## 改善箇所説明図

## 基準不適合発生箇所

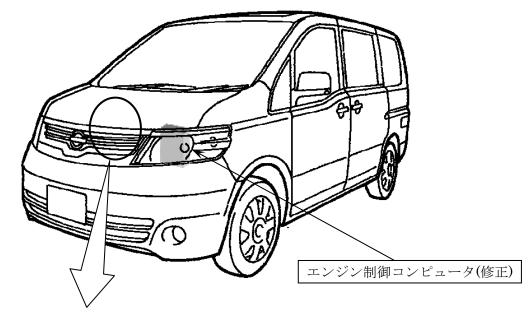
アクセルペダル一式(交換)

アクセルペダルの踏み込み量を検知するアクセルセンサにおいて、アクセルペダルを横方向に押す力が働くような踏み方をした場合に、当該センサ内部の接点の接触力が不足して接触不良を起こすことがある。このため、当該センサ信号が出力不良となることで、フェールセーフ制御が作動してスロットルバルブ開度を制限し、加速不良となるおそれがある。また、フェールセーフ制御時の吸入空気量設定が不適切なため、スロットルバルブに汚れが堆積している場合に、アイドル回転付近での空気量が不足して、エンストに至るおそれがある。

全車両、当該アクセルペダル一式を対策品と交換するとともに、エンジン制御コンピュータのプログラムを修正する。

識別:銀色のシールをモデルナンバープレートの右横に貼り付ける。
